návrh možné podoby IP8

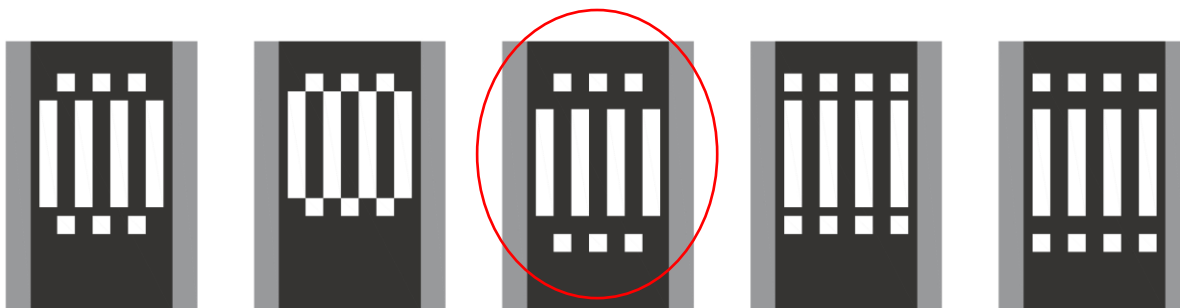
IP 8		<p>Sdružený přechod pro chodce a přejezd pro cyklisty</p> <p>Značka označuje místo společně řešeného přechodu pro chodce a přejezdu pro cyklisty vyznačených vodorovnou značkou "Sdružený přechod pro chodce a přejezd pro cyklisty" anebo přejezd pro cyklisty přimknutý k přechodu pro chodce, a to zejména mimo křižovatku anebo tam, kde by jej řidič jinak neočekával.</p>
------	---	--
